## **LP INTERNACIONAL 207/17 LINEAS C y D**

### **Accesibilidad, circulación y evacuación – Fase 1, etapa II**

#### **CIRCULAR SIN CONSULTA N° 08**

Se adjunta croquis aclaratorio de la zona límite de construcción durante los primeros siete (7) meses.

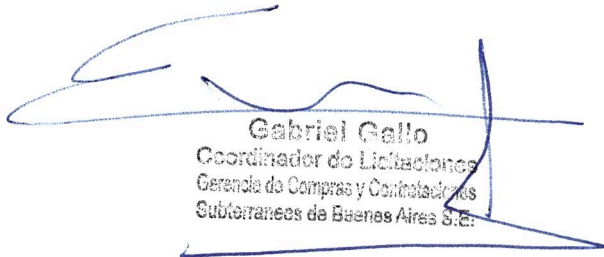
Por la presente complementamos la información ya enviada en la Circular sin Consulta 04 y Circular sin Consulta 07. Ajustamos en forma orientativa el sector de obra que se podrá excavar y construir durante los 7 primeros meses donde existirá la convivencia de dos obradores en forma simultánea en el mismo terreno.

Reiteramos la aclaración de que esto debe ser contemplado rigurosamente para el procedimiento constructivo que deberán desarrollar los oferentes en la oferta y en la ejecución de la obra.

Reiteramos que en vuestro procedimiento constructivo también deberá ser contemplada la estabilidad de las construcciones vecinas (estación y túnel de línea C y edificios linderos) que en forma orientativa se expresara en los procedimientos constructivos entregados en este llamado a licitación en Circular sin Consulta 03 Punto 1. Bajo ningún concepto se aceptarán aperturas de troneras mayores a 3,00m ni troneras de plateas bajo la estación existente mayores a 1,00m.
